MEMORANDO

REFERENCIA: Contrato de Obra IDU-1601-2019 cuyo objeto es la CONSTRUCCIÓN DE LA EXTENSIÓN TRONCAL CARACAS TRAMO 1 Y OBRAS COMPLEMENTARIAS EN LA CIUDAD DE BOGOTÁ D.C. Solicitud Modificación No. 15.

1	**MODIFICACIÓN**. - DEL APÉNDICE G: ANEXO 1 (NUEVO CRONOGRAMA DE OBRA-PDT) Y ANEXO 2 (TABLA DE HITOS).
2	**MODIFICACIÓN**. - INCORPORACIÓN DE PRECIOS NO PREVISTOS DEL NP 139 AL NP 169

Figura 2. Ajuste realizado Alcantarillado pluvial Cra 7.

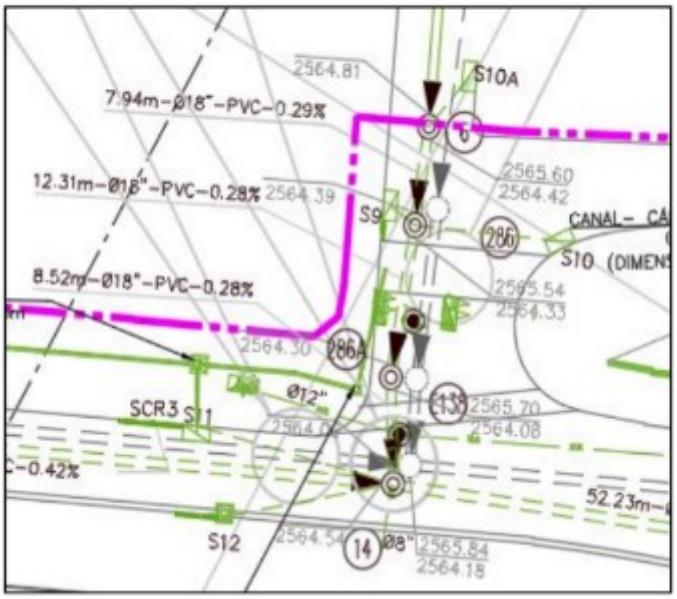
Figura 4. Trazado diseños No Objetado por la EAAB - Alcantarillado Sanitario Cra 7.

Figura 5. Ajuste realizado tramos 115 - 115A - 11

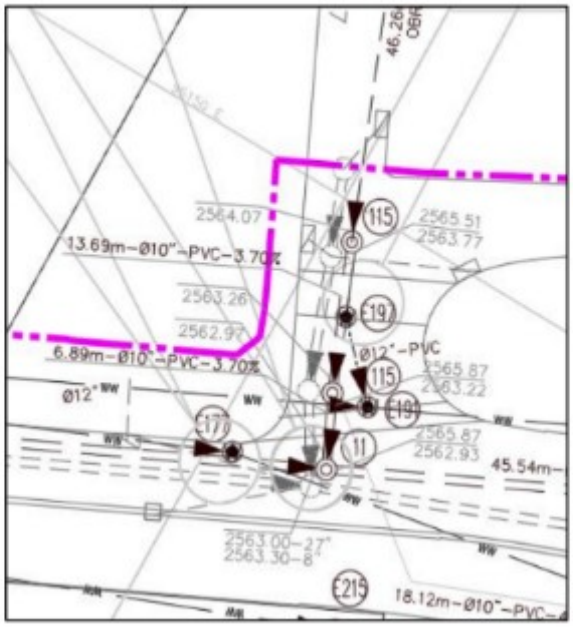
Asimismo, dentro del alineamiento del pompeyano ***se presentó la interferencia de la posteria, armario y cajas en servicio de la ETB ESP****, lo que dificultó en gran medida el proceso de ejecución de obra, toda vez que el traslado de estos elementos no se concluyó hasta el pasado 23 de octubre de 2023,* ***realizando continuas maniobras en el sector****, sin lograr realizar la intervención de la calzada completa y por consiguiente la terminación de la estructura del pavimento, con el agravante que este es el punto de giro crítico para las maniobras de los alimentadores.*

Afectación área de trabajo Traslado de red Gas 14"

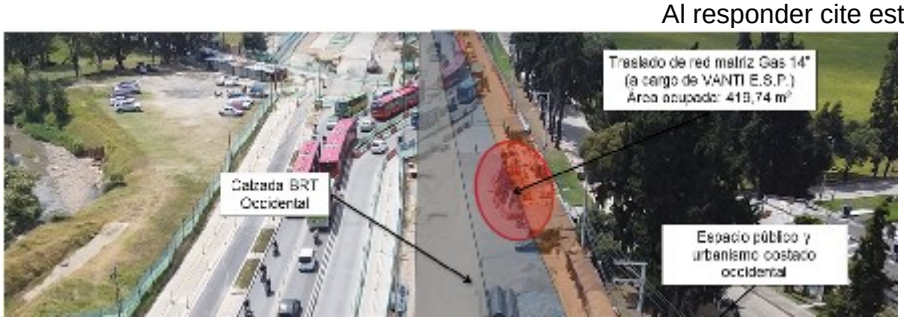
- *La construcción de la zanja de lanzamiento para el traslado de las redes de gas natural de 14" a cargo de VANTI E.S.P, la cual estuvo abierta durante 5 meses contados a partir del mes de octubre de 2022; afectando el inicio de las actividades de demoliciones, excavaciones y de rellenos para las estructuras de pavimento y urbanismo.*

Interferencia de redes existentes de gas en sector Chiguaza occidental

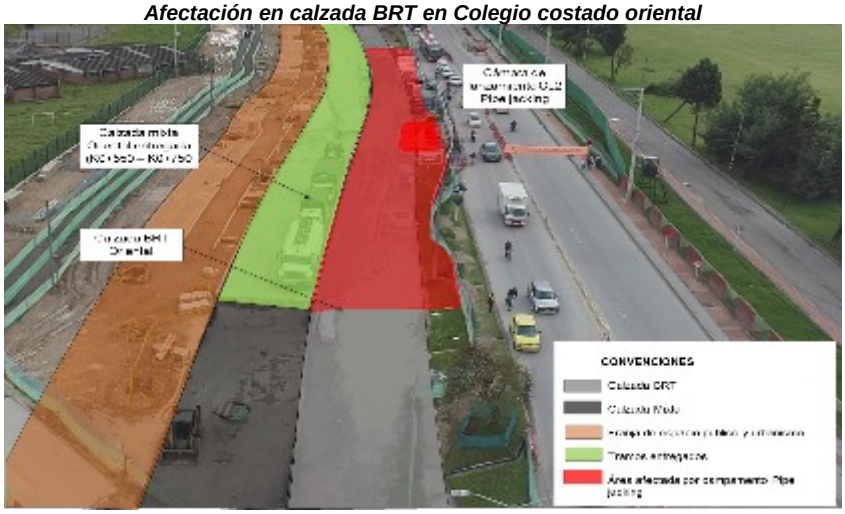
- *En cuanto al pozo 178, del pipe Jacking, que el contratista debió replantear su ubicación, ya que se presentaron interferencias con redes secas de ENEL y redes menores de VANTI E.S.P., cuando las actividades ya se encontraban adelantadas, situación que demoró alrededor de un mes adicional al tiempo de ejecución que se tenía previsto para este pozo.*

Diseño Geométrico del pozo de lanzamiento y salida para tubería de 1500 mm.

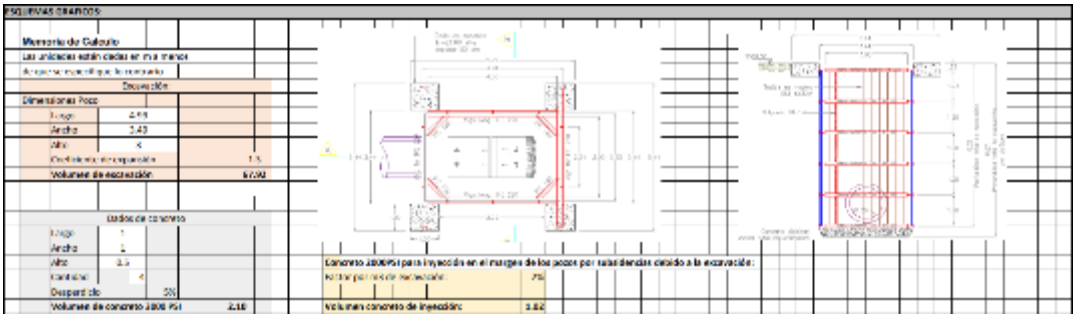
Los pozos de trabajo son temporales de corta duración, para que en una etapa posterior se alberguen las cámaras de inspección. De acuerdo con las condiciones del proyecto, se definen las siguientes características de pozos

POZO	***Dimensiones Internas L x A (m)***
Pozo de Salida 1200	*4.99 x 3.49*

Diseño Geométrico del pozo

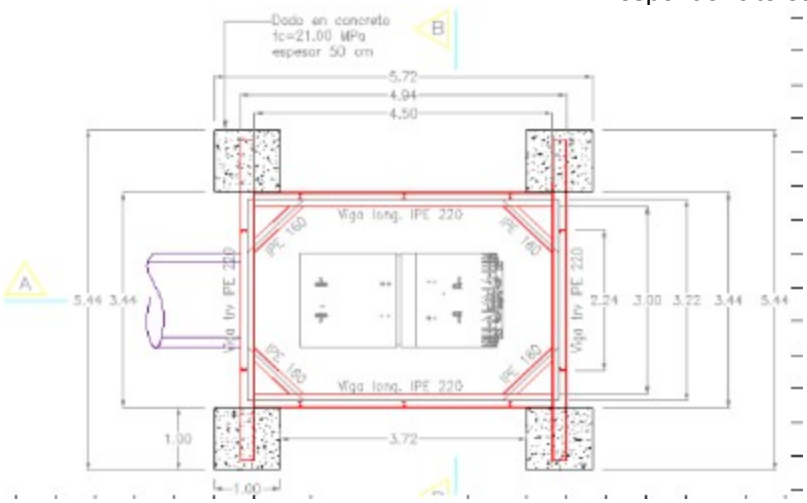
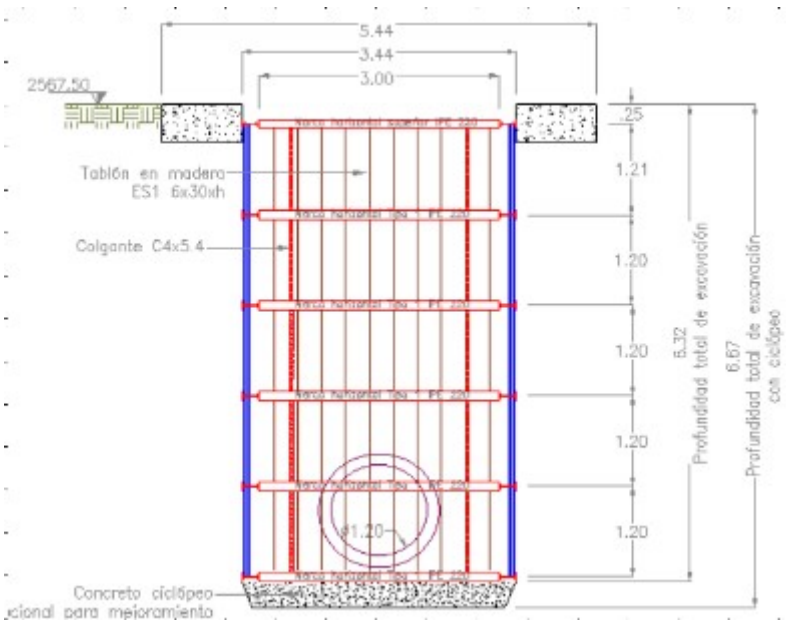
El presente precio se tramita debido a la implementación del sistema constructivo sin zanja, implica la construcción de infraestructura especializada que sirven de plataformas para la colección de los equipos necesarios para realizar las actividades de hincado, infraestructura que incluye pozo de salida, de verificación (lámpara) y pozos de lanzamiento.

Captura imagen. Interconexión Vitelma Monteblanco. Detalle caja estación reductora de presión 10 de 16 (DETALLE DE CANTIDADES DE OBRA)

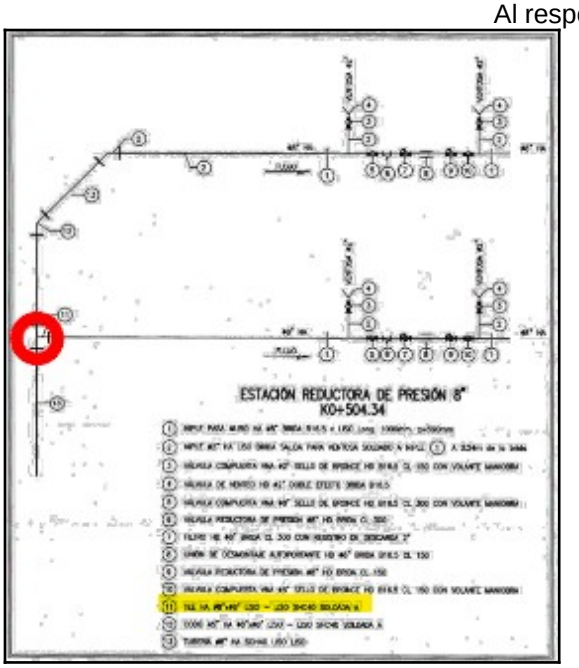
- *La necesidad de la inclusión del Precio No Previsto 163 "**TEE HA 8"X8" LISO-LISO SHC40 SOLDADA. (INCLUYE SUMINISTRO E INSTALACIÓN)**". Se evidenciaron en los planos de red matriz detalle cámaras plano 10. Interconexión Vitelma Monteblanco. Detalle caja estación reductora de presión 10 de 16 ubicada en el K0+504.34; la existencia de accesorios para la construcción de la cámara tipo:*

Captura imagen. Interconexión Vitelma Monteblanco. Detalle caja estación reductora de presión 10 de 16 (DETALLE DE CANTIDADES DE OBRA)

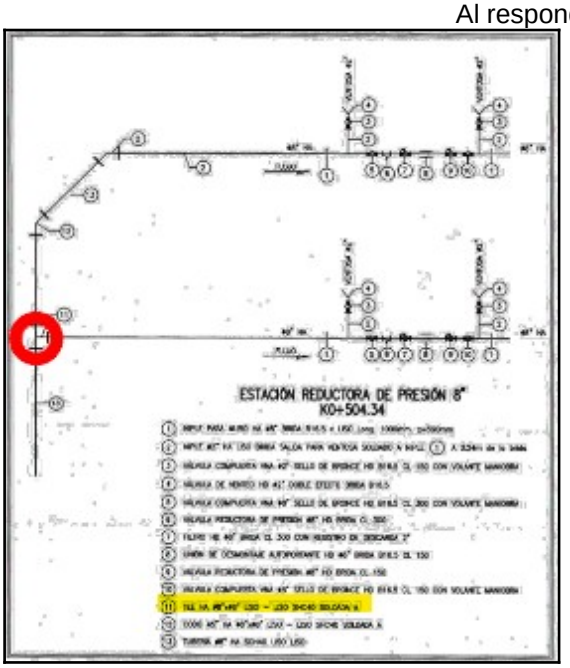
- *La necesidad de la inclusión del Precio No Previsto 164 "**CODO 45° HA 8X8 LISO SHC40 SOLDADO. (INCLUYE SUMINISTRO E INSTALACIÓN)**". Se evidenciaron en los planos de red matriz detalle cámaras plano 10. Interconexión Vitelma Monteblanco. Detalle caja estación reductora de presión 10 de 16 ubicada en el K0+504.34; la existencia de accesorios para la construcción de la cámara tipo:*

Imagen plano 14. Interconexión Vitelma Monteblanco.Detalle caja para válvula 14 de 16

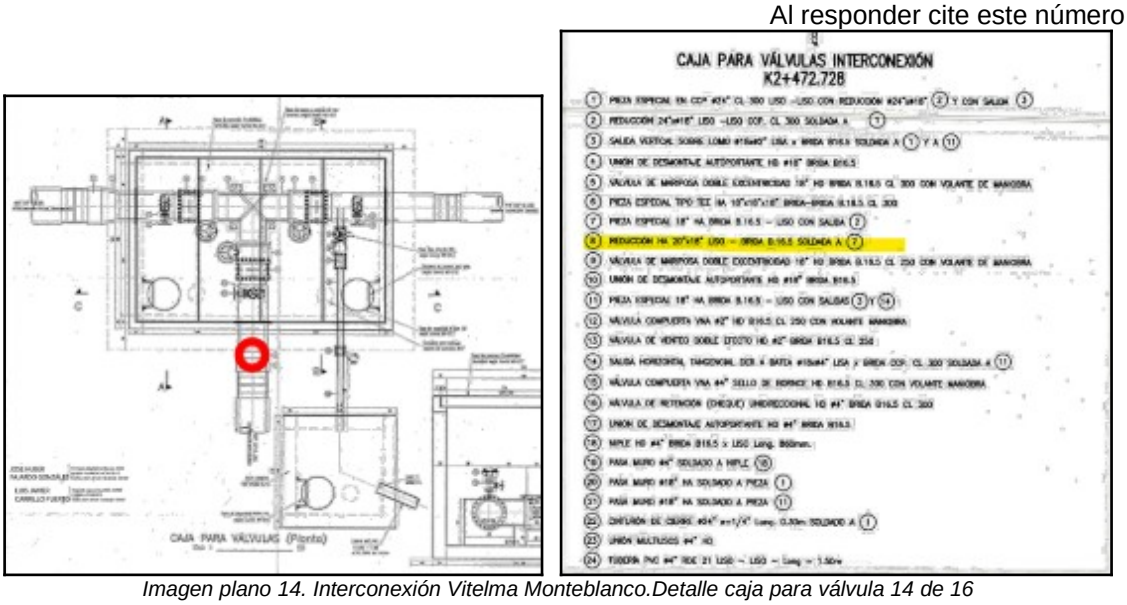
- *La necesidad de la inclusión del Precio No Previsto 165 "**REDUCCIÓN 20X18 HA SOLDADA. (INCLUYE SUMINISTRO E INSTALACIÓN).**". Se evidenciaron en los planos de red matriz detalle cámaras plano 14. Interconexión Vitelma Monteblanco. Detalle caja para válvula ubicada en el K2+473; la existencia de accesorios para la construcción de la cámara tipo:*
